开元壹号68#地块34#~41#景观绿化工程量清单(苗木类)20210727清单(7月验收版)

## 68#验收问题清单

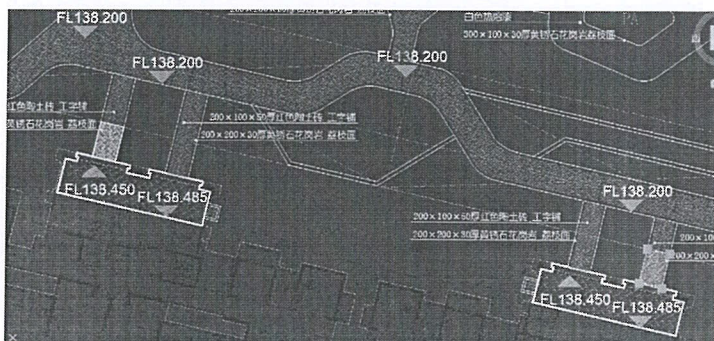
4、商业街北广场上隐形井盖石材破损：石材铺面 9 个，砖铺面 20 个（其中 8 个周边下沉，导致井凸出地面）
